FL1

93.04

Service Information

Généralités FL1

Fig. 7.1

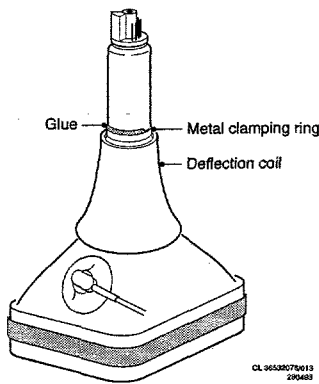
Afin d'éviter que la bobine de déflexion ne glisse vers le bas après le remplacement d'un tube de projection, cette bobine doit être bien fixée au nouveau tube de projection. Pour cela, on peut utiliser la colle 4822 390 30066. Cette colle doit être appliquée sur la moitié du pourtour du tube (voir fig.1) et doit, en outre, être en contact avec le tube de projection, la bague de serrage en fer et le plastique de la bobine de déflexion.

Fig. 7.2

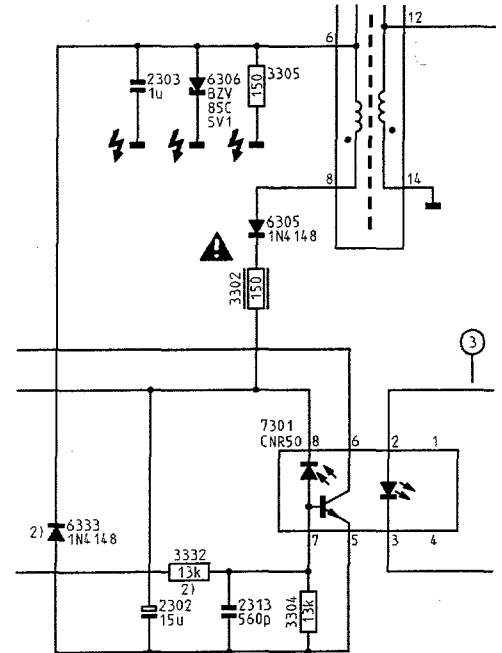
Dans le manuel d'entretien/réparation FL1.PTV AA, une partie du schéma X est erronée. Cette partie est de nouveau reproduite correctement dans la figure 2.
